Tierce expertise de l'INERIS
du bilan intermédiaire d'exploitation du pilote d'injection de CO₂ à Rousse :
Impact environnemental
et sélection des scénarios de risque
Novembre 2013

Cadre de l'étude

- Demande de la DREAL adressée à TEPF, portant sur 4 questions. L'INERIS a traité :
 - la question 1, demandant de confirmer l'absence d'impact constatée à ce jour sur l'environnement ;

- Documents soumis à expertise :
 - le dossier « Bilan intermédiaire d'exploitation du pilote », réf. EP/ECA/TEPF/DO/Pilote CO₂, transmis par TEPF le 17 juin 2013, incluant étude d'impact et étude de dangers, 5 annexes ;

Figure 5 : Evolution des populations d'insectes sur les sites considérés

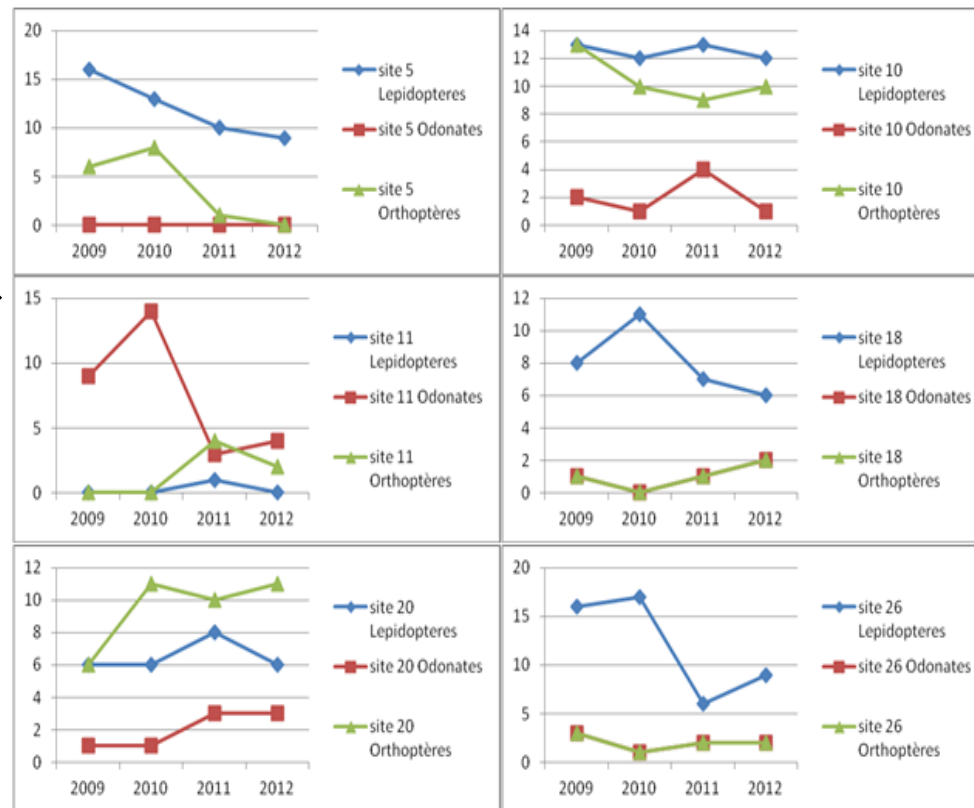
- Des faiblesse méthodologiques, surtout pour les insectes (suivi entomologique):

- Manque de maîtrise d'usage
- Missions trop matinales
- Missions sous la pluie

➔ Seulement 6 sites exploitables sur 33

➔ Les données exploitables ne permettent pas de conclure à une tendance générale

« Aucune tendance claire ne peut être établie pour les insectes »

(...) Le bilan réalisé à fin 2012 sur l'évaluation des impacts sur la faune et la flore devrait mettre de côté le suivi des insectes »

« L'INERIS recommande de s'orienter vers un suivi des amphibiens, prenant ainsi en compte leur valeur patrimoniale et permettant de bénéficier des données déjà collectées, [afin] de rendre plus robuste l'interprétation de la période de surveillance précédente. Ce suivi pourrait s'effectuer sur un nombre restreint de sites à sélectionner (20 environ).

(...) Si la question de l'impact sur l'ensemble des composantes de l'écosystème terrestre devait être maintenue, le suivi entomologique pourrait être prolongé, mais devrait alors être repensé. »

Eaux de surface

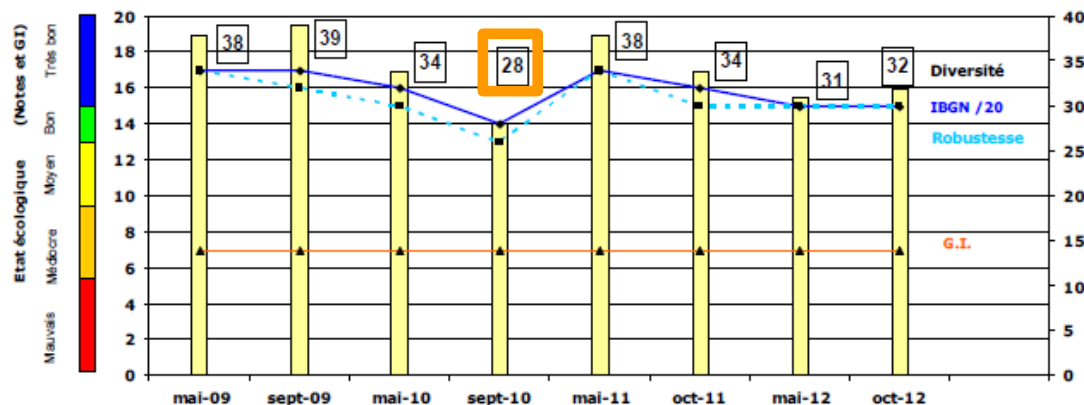
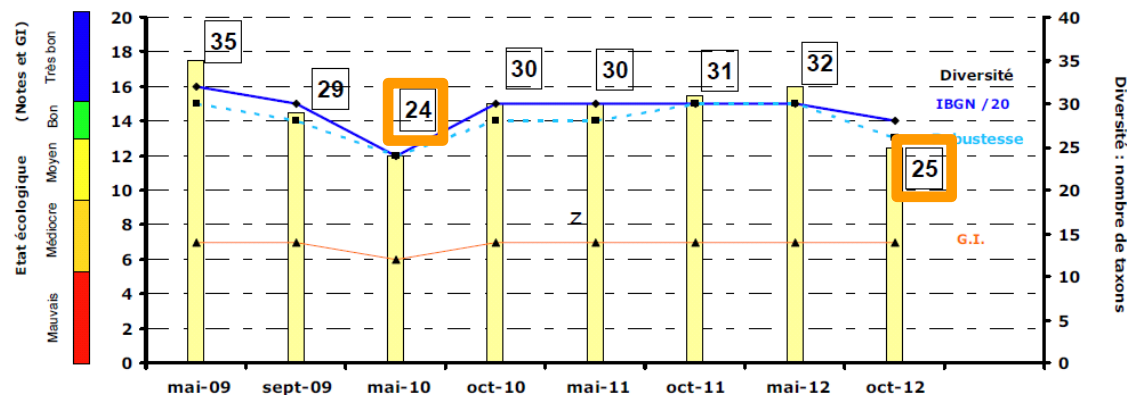
A signaler toutefois, une légère baisse de la Biodiversité benthique (IBGN) sur l'Arribeu

Par exemple, 25 sur le site aval

Une baisse similaire (24) a eu lieu en 2010, également observée sur le site de référence (La Juscle, 28), mais avec un décalage de quatre mois

=> Surveillance à poursuivre (réduite par rapport au suivi 2009-2012).

« Il est recommandé de surveiller les évolutions dans les premiers temps (3 ans maximum) afin de vérifier si les variations commentées [pour les IBGN], sont des anomalies ou des tendances qui se développent. »

Evolution de la pression partielle de CO₂ aux 3 points de l'aquifère du Gave de Pau (dont C10 qui est en amont)

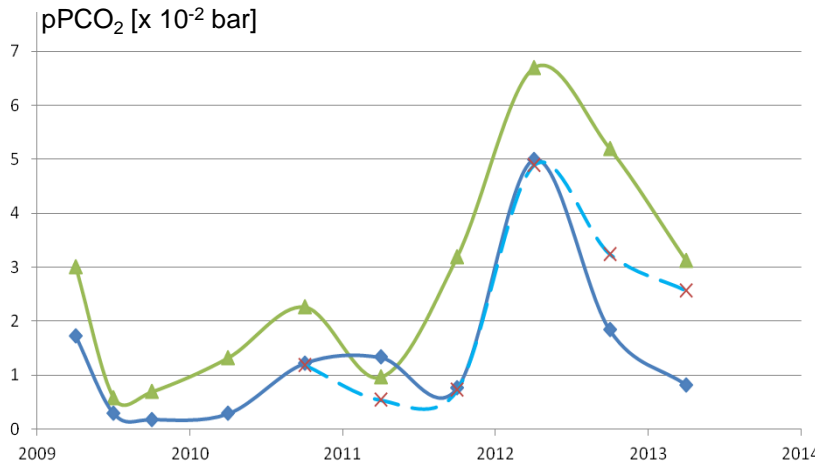
- Une baisse du pH, notamment aux points de la nappe alluviale du Gave de Pau
- Qui montre une hausse de la pression partielle de CO₂

« Une augmentation significative de la pression partielle de CO₂ apparaît de manière concomitante avec la phase d'injection mais l'hypothèse selon laquelle il y aurait un lien de cause à effet ne peut être démontrée »
 (Extrait du rapport INERIS- DSC-13-139996-10787A)

➔ **Nécessité de poursuivre le suivi et d'ajouter des mesures d'isotopie** pour distinguer l'origine du C (biogénique ou fossile)

Les scénarios de risque - le cas du puits (1/2)

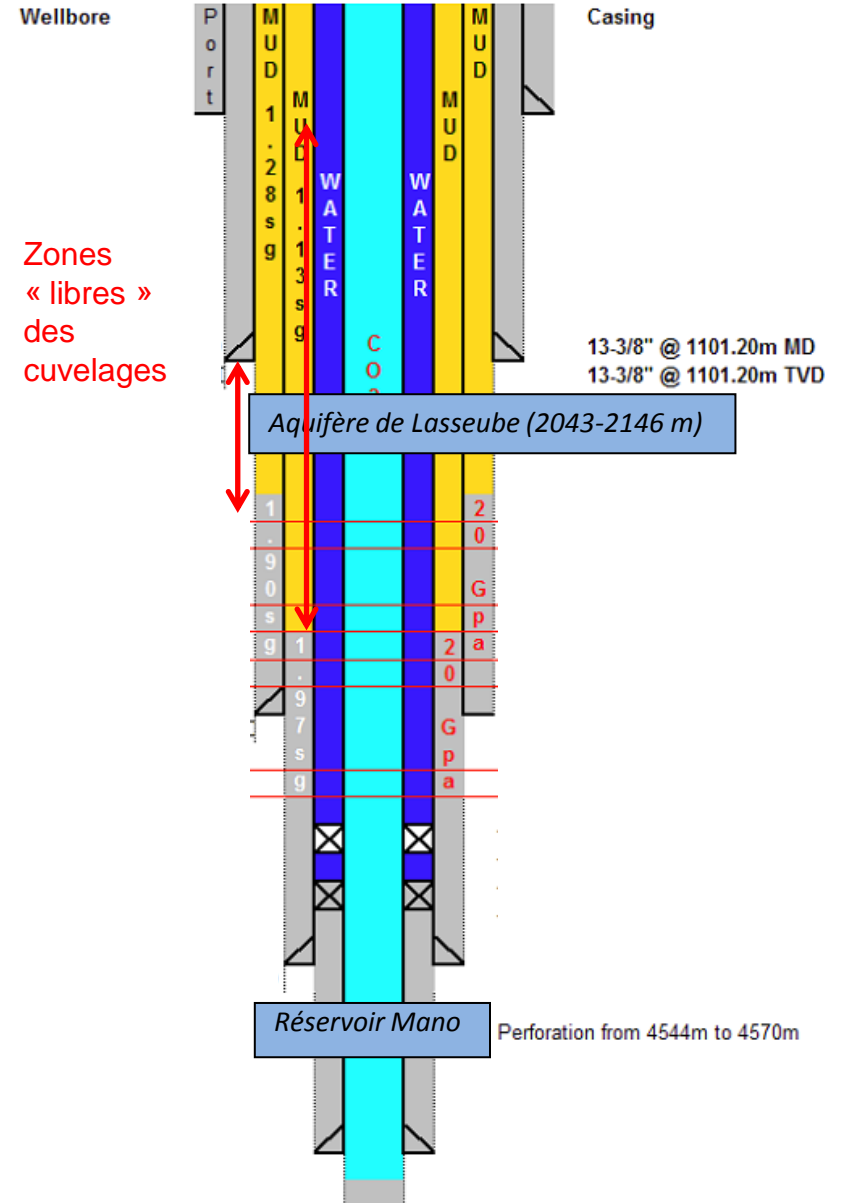
Propagation **horizontale** d'une onde sismique
 → Résistance du cuvelage, de la cimentation, du massif environnant

<u>Compléments recommandés</u>
Scénarios de perturbations mécaniques	Etudier la propagation verticale d'un événement sismique le long du puits

Après bouchage, le puits pourra être rendu plus solidaire du massif via bouchons et ancrages

Les scénarios de risque - le cas du puits (2/2)

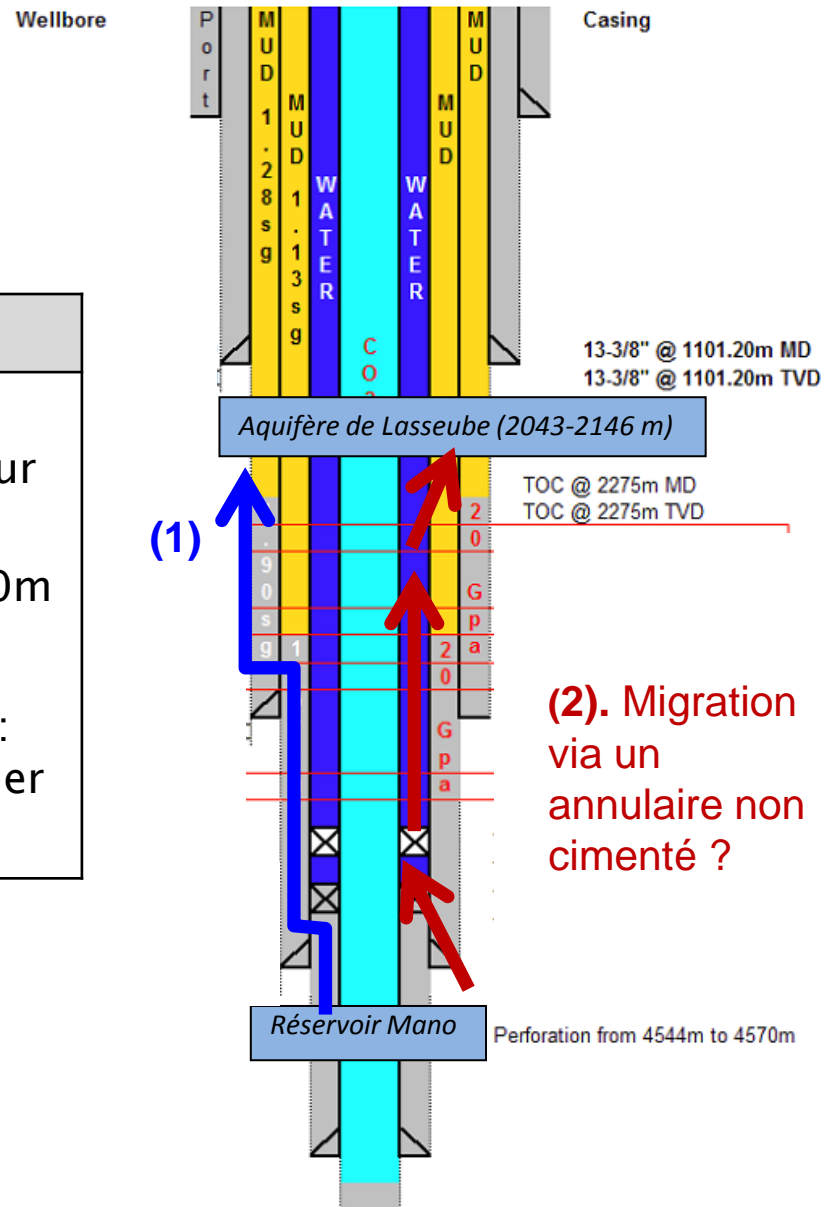
Problématique : fuites le long du puits
 => Risque de remontée de CO_2 vers le Lasseube
 (exclu par la modélisation)
 => Risque d'écoulement d'eau vers le Mano

<u>Compléments recommandés</u>
Scénarios de fuites	<p>Fuite par un micro-annulaire (1):</p> <ul style="list-style-type: none"> – justifier le choix de 200 μm de largeur (cf. diagraphies existantes?) – l'hypothèse de la continuité sur 2000m est pénalisante. <p>Fuite par un annulaire non cimenté (2): scénario pas clairement identifié, vérifier qu'il n'est pas plus pénalisant que (1).</p>

« L'INERIS recommande que pour le scénario modélisé [via une fissuration] le choix de la largeur de l'écoulement soit précisé (...) et qu'il soit vérifié que le cheminement via d'autres éléments du puits tels les annulaires non cimentés ne peut pas être plus pénalisant. »
